Ersetzungsinformation TEXTAR / Replacement information TEXTAR

2416101 → 2331303

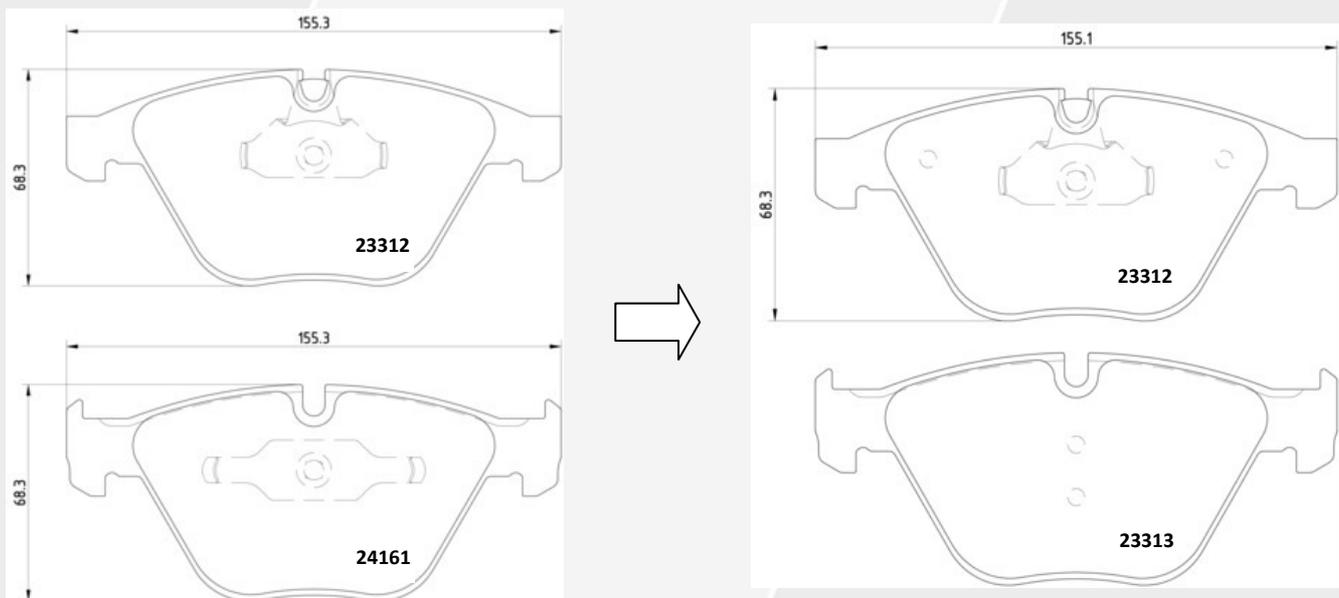
2331303 ist rückwirkend für alle Fahrzeuge einsetzbar. Der Unterschied besteht in der faustseitigen Feder, die nun mit 2331303 für alle Fahrzeuge entfernt wurde.

2331303 is applicable retroactively for all vehicles. Only difference between both parts is the finger side clips which have been removed now with 2331303 for all vehicles.
